Als reactie op uw adviesverzoek d.d. 19-11-2009 zenden wij U bijgaand het advies dat door een projectgroep van de wijkraad Dommelen is opgesteld omtrent het plan Lage Heide.

PLAN LAGE HEIDE

Zienswijze projectgroep Dommelen op het ontwerp bestemmingsplan, plan Lage Heide.

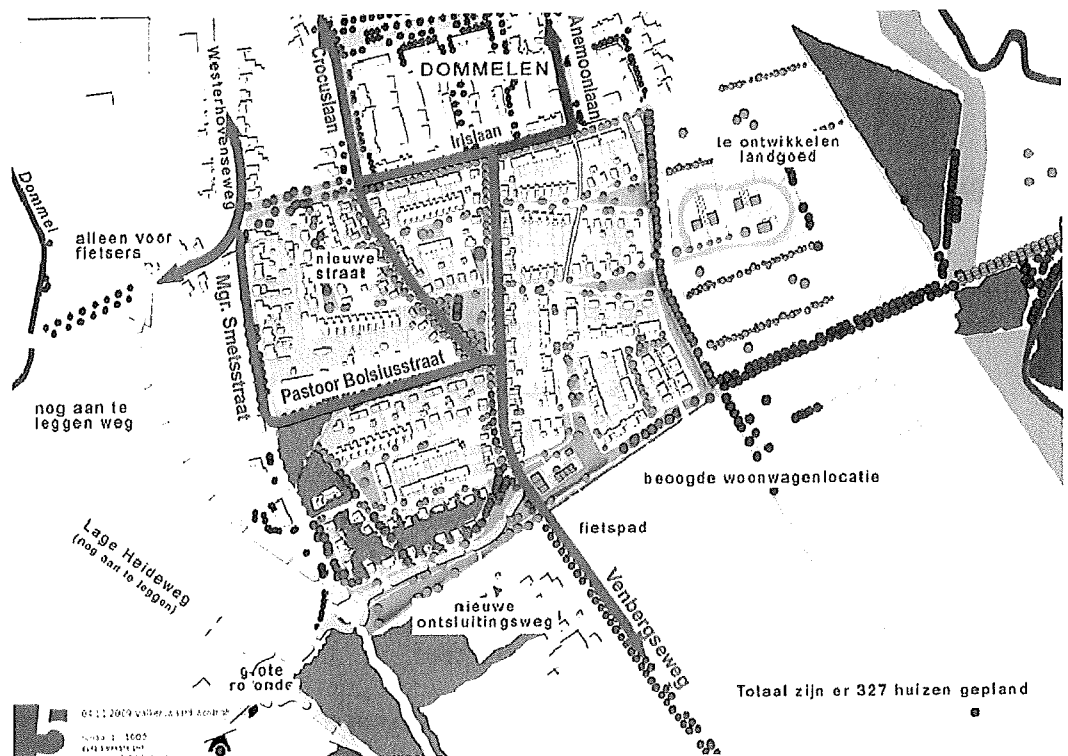
Valkenswaard gaat in Dommelen Zuid de nieuwe woonwijk "Lage Heide" bouwen. Een groene wijk met een dorps karakter, zeggen de plannenmakers. Bij de presentatie van het ontwerp bestemmingsplan, plan Lage Heide, werd ook aangegeven dat in eerste instantie als ontsluiting voor de nieuwe wijk is gekozen voor de in de bovenstaande figuur in rood aangegeven wegen. Voor een deel zou dat moeten plaatsvinden via de Pastoor Bolsiusstraat en de Mgr. Smetsstraat naar de Westerhovenseweg en voor een ander deel via de Crocuslaan naar de Bergstraat. Het zuidelijke deel van de wijk zal ontsloten worden naar de Luikerweg via de Venbergseweg welke een 30 km. weg zal worden zonder vrijliggende fietspaden. Verwacht wordt dat in de toekomst de hoofdontsluiting van de wijk zal plaatsvinden via een nieuw aan te leggen ontsluitingsweg welke uiteindelijk zal aansluiten op de mogelijk toekomstige Lage Heideweg. Aangegeven met een gele stippellijn. Tot die tijd zal naar verwachting van de stedenbouwkundigen de ontsluiting plaatsvinden via de hierboven in rood gemarkeerde wegen.

- Ons inziens zullen de bewoners van de nieuwe wijk voor hun woon/werk verkeer en inkopen voornamelijk georiënteerd zijn op Valkenswaard en Eindhoven en voor hun levensmiddelenbehoefte op winkelcentrum "de Belleman". Ongetwijfeld zullen zij dan gebruik maken van de aangegeven ontsluitingen, maar vooral het oostelijke deel van de wijk zal zijn weg vinden via de Irislaan, Anemoonlaan en de Groenstraat naar de Bergstraat. (In blauw aangegeven route) Dat is voor hun de kortste weg. Ook nu kiest een groot deel van het verkeer, dat via de Venbergseweg naar Valkenswaard wil, die route. Dit betekent een toename van de verkeersintensiteit op die wegen. Ook met een toekomstige ontsluiting via de Lage Heideweg blijven voor het grootste deel van de nieuwe wijk de in rood en blauw aangegeven routes de kortste weg naar hun bestemming.
